2.1.2 地層の堆積年代 テフラ分析結果 (⑤層下部テフラ(明神沖テフラ)の分析結果(その3))

2.1.2 地層の堆積年代 OSL年代測定（第1202回審査会合におけるコメント）

2.2 K断層の分布及び性状

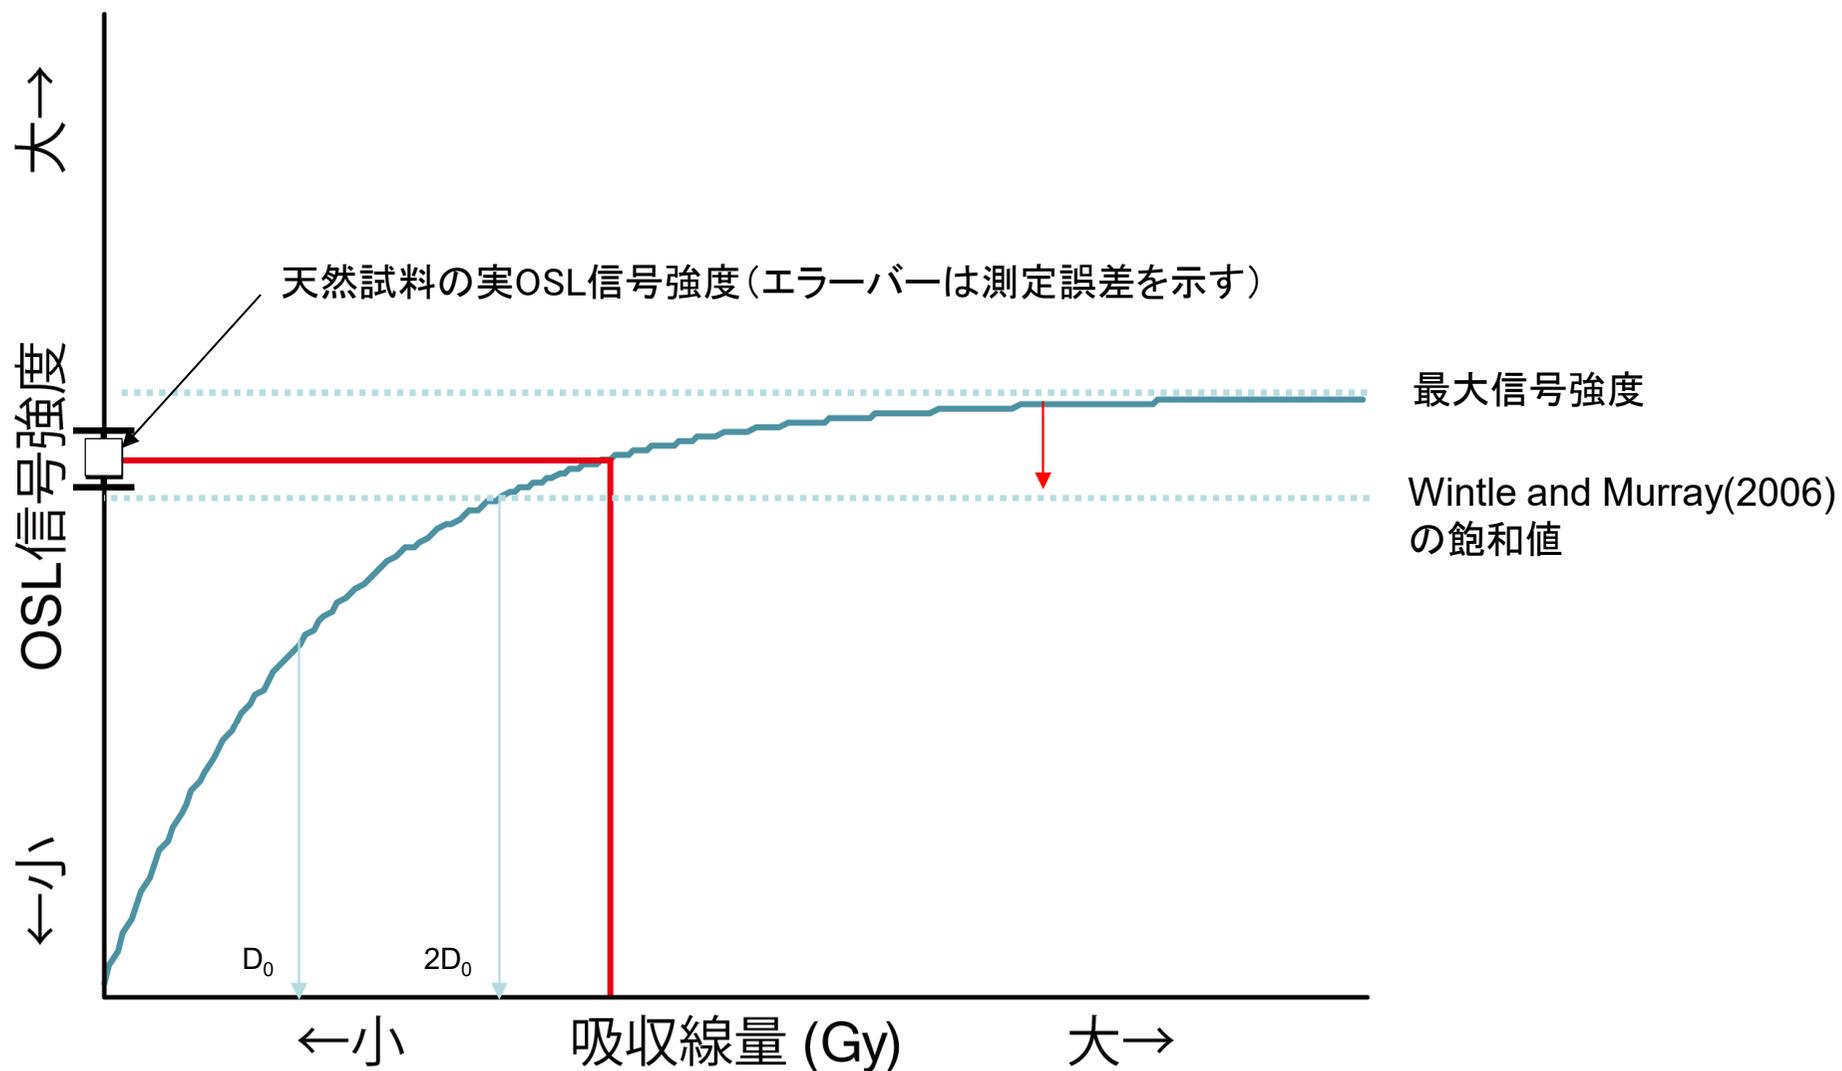
【コメントNo.1202-7, 1202-8】

- OSL信号の飽和を踏まえた測定結果の信頼性、年代測定の根拠の妥当性を説明すること。
- OSL年代測定結果の飽和年代の取扱いについて、説明すること。

【回答要旨】

- 飽和値について、測定結果から得られる生長曲線にWintle and Murray (2006)の飽和値を適用し、天然試料の実OSL強度がその飽和値を超えている場合に飽和として扱っている。
- 測定結果の信頼性について、測定結果から得られる生長曲線は、Wintle and Murray (2006)の除外基準に基づき信頼性を判断している。除外基準に当てはまるデータは除外し、信頼できるデータを用いて年代を求めている。また、各試料の生長曲線データを「補足説明資料3 データ集」に示す。
- 飽和している時の誤差の扱いについて、実際に採取した試料からはWintle and Murray (2006)の飽和値より古いデータが得られていることが事実であり、飽和値としたものより古いとしか評価はできない。また、測定における誤差の要因についても説明を追加する。Thiel et al.(2011)及びMurray et al. (2014)では、誤差を付けず〇〇万年前(>〇〇)と扱っている。原電道路ピット東向き法面③層中のD3層から採取した試料についても、年代値の評価としては「13.3万年前より古い」という評価である。
